Ajuntament de la Seu d'Urgell

EXP. NÚM SE-URB-2009/006

MODIFICACIÓ NUM. 14 DEL PGOU (VARIS)

TITOL DEL PROJECTE:
TEXT REFÓS -MODIFICACIÓ 14 - PGOU
ANTIC POLÍGON 5 DEL PERI-3
EMPLAÇAMENT:
CARRER MONTURULL
LA SEU D'URGELL

TITOL DEL PROJECTE:
MODIFICACIÓ NUM. 14 DEL PLA GENERAL
ALINIACIÓ DEL CARRER MONTURULL
EMPLAÇAMENT:
CARRER MONTURULL

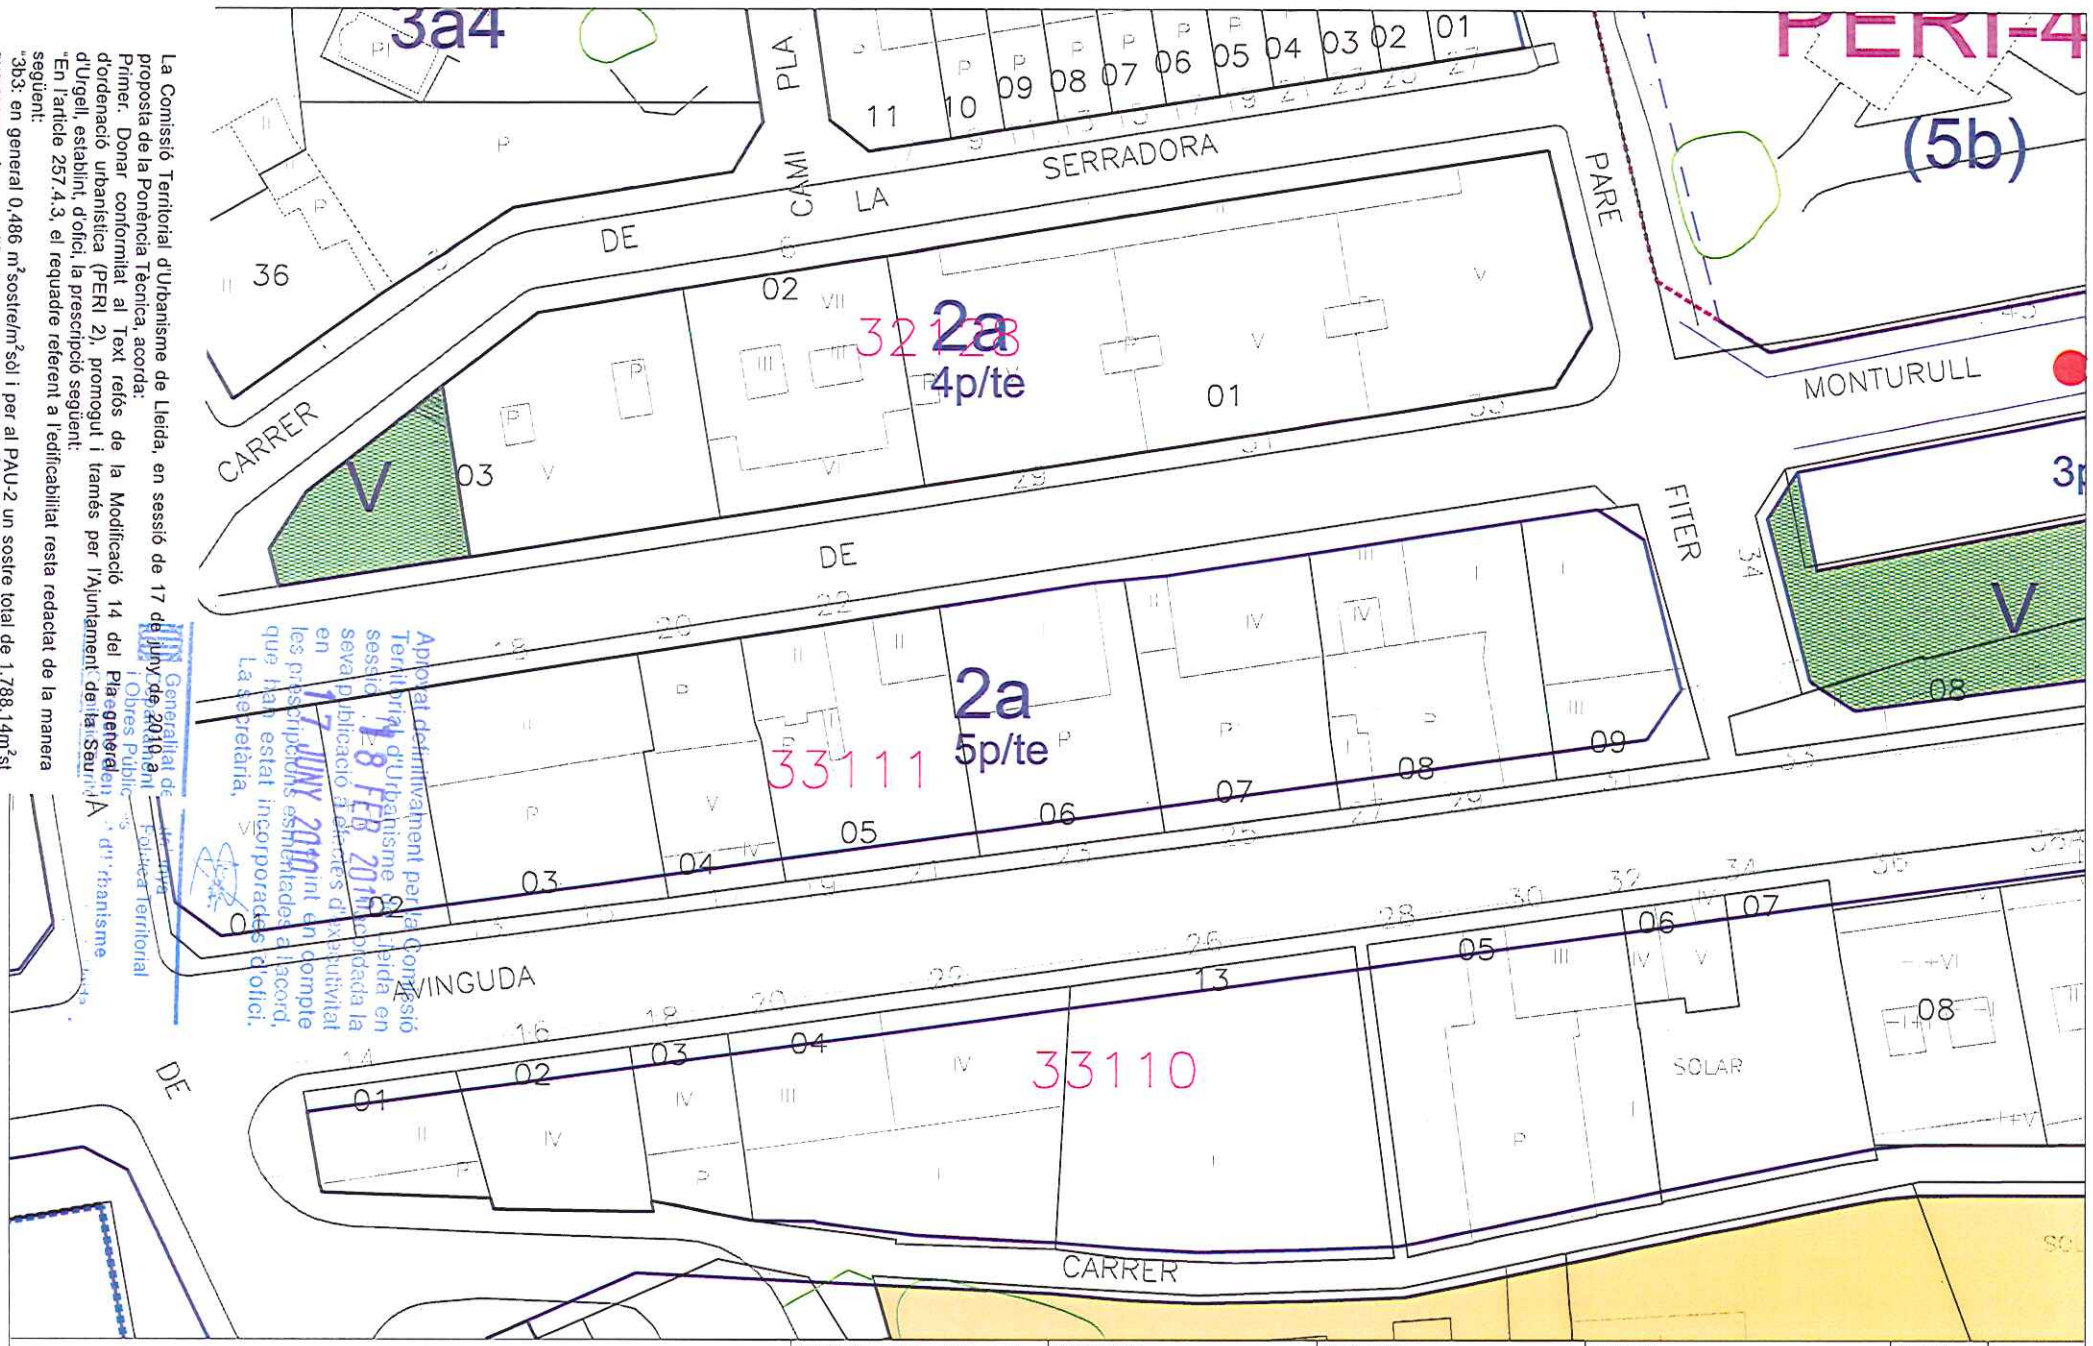
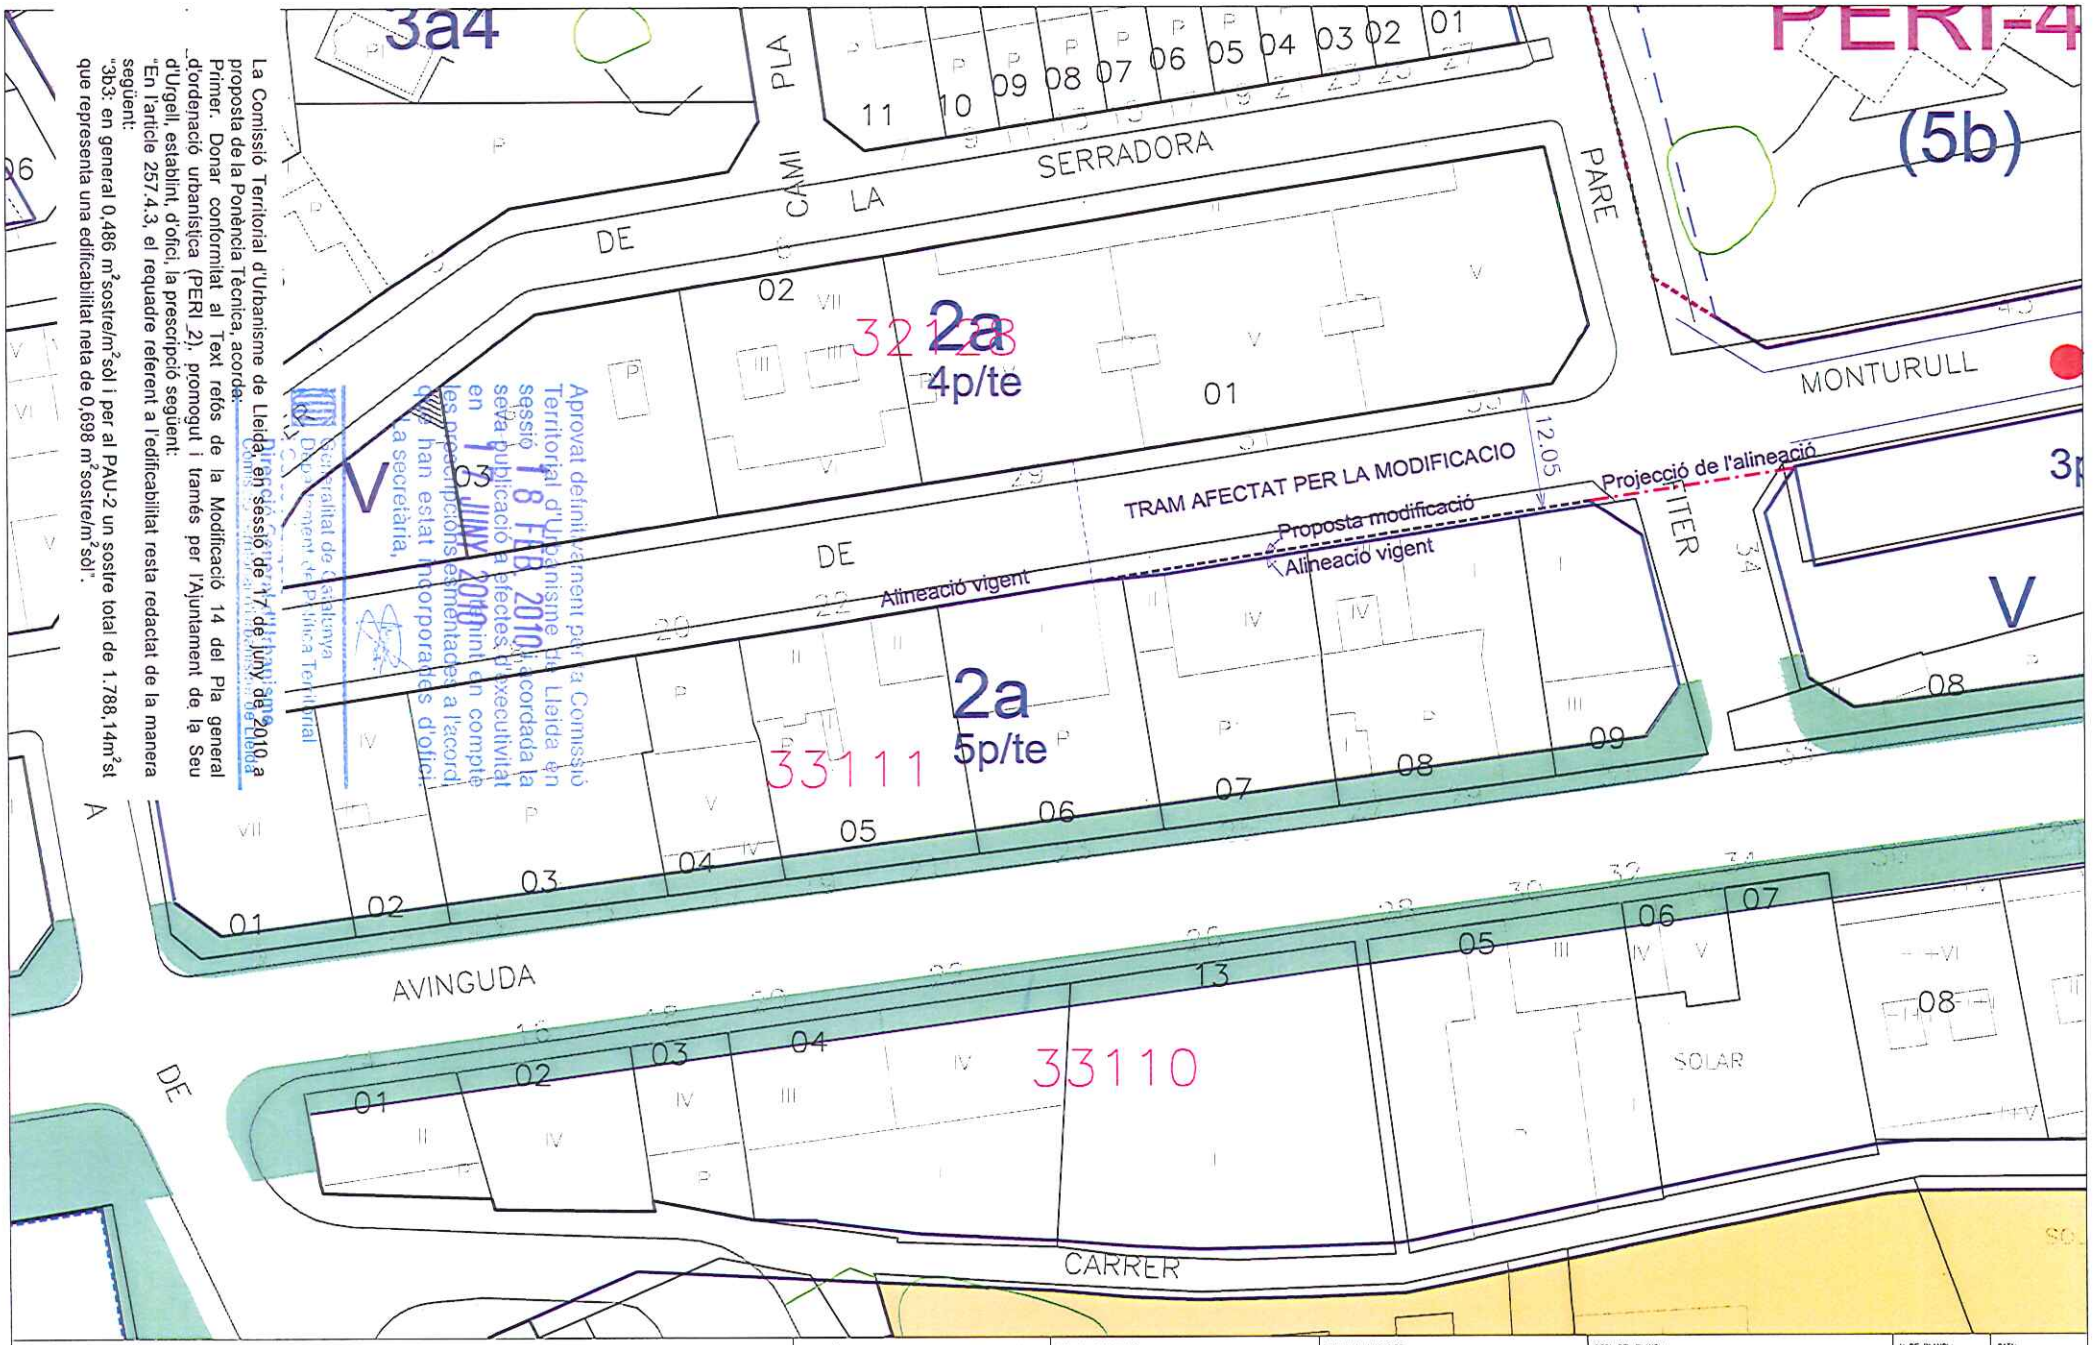
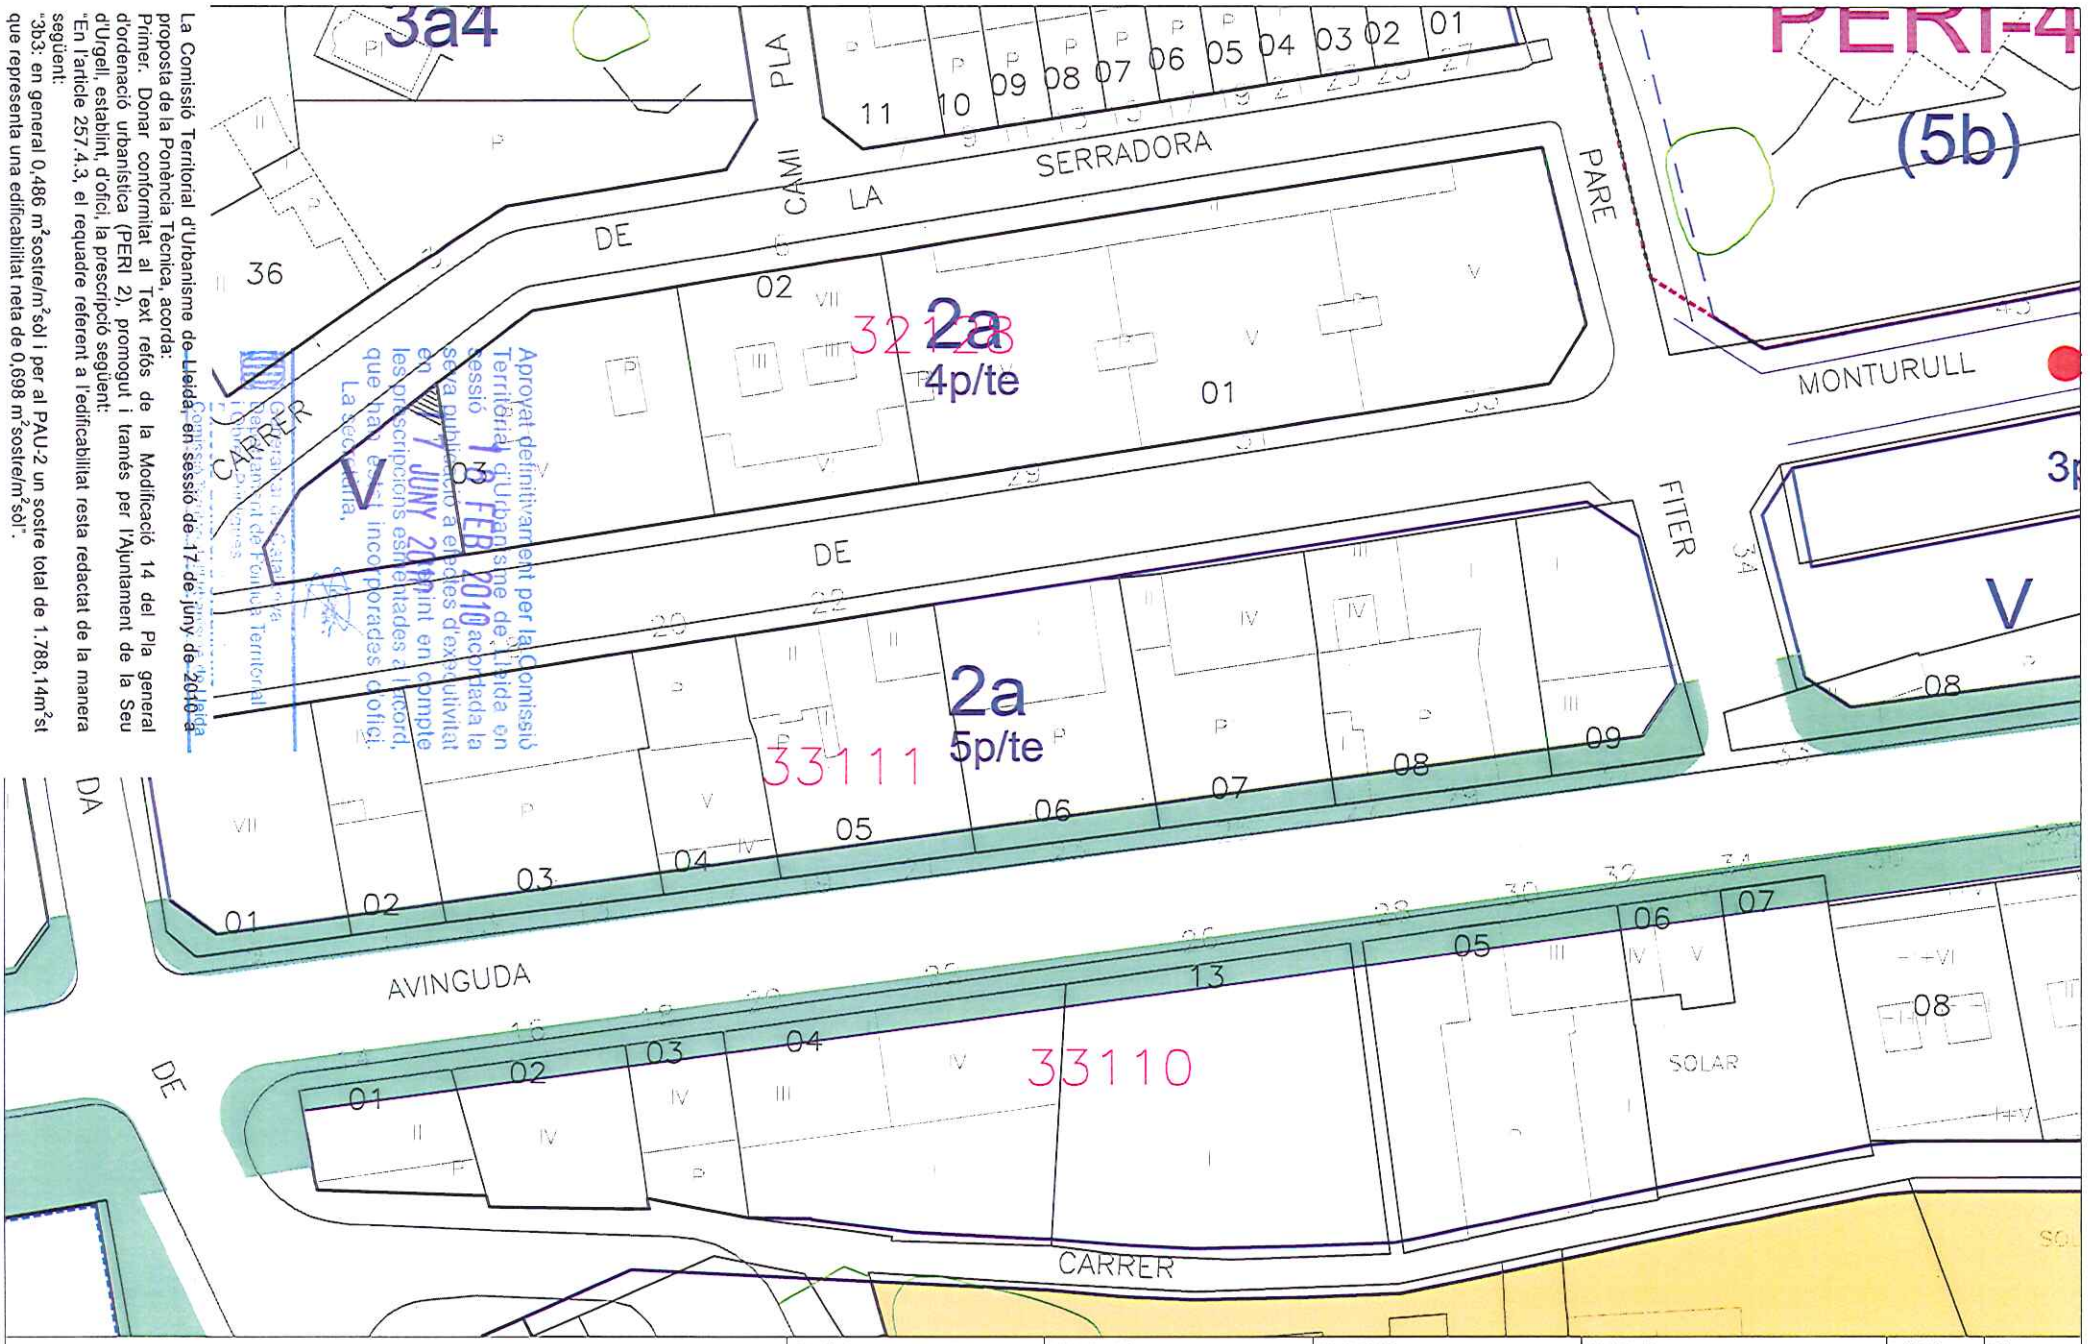
2. Alineació del C. Munturull.

S'ha detectat que el PGOU en un punt de les alineacions del c. Munturull. Aquest punt està situat, aproximadament en la meitat del tram de la vorera sud entre l'av. de Garriga i Massó i el c. de Perafita. En el plànol adjunt com **annex 1** es el veu clarament que la línia fa un lleuger canvi a partir del núm. 26, de manera que el PGOU li atribueix una amplada que és uns centímetre més gran. Aquest canvi no te cap justificació ni en la configuració del carrer, ni en el seu traçat, ni en la situació real actual dels edificis, que segueixen una línia recta sense retranqueig. Per tant, cal corregir aquesta errada i traçar l'alineació continuant la línia recta que el PGOU marca abans d'aquest punt coincidint amb la que segueixen les façanes actuals de les finques. Cal dir que aquest canvi no altera l'amplada actual del carrer. S'adjunta com **annex 2** plànol corregit.

S'incorpora aquesta variació als plànol d'escala 1:1.000 del PGOU.
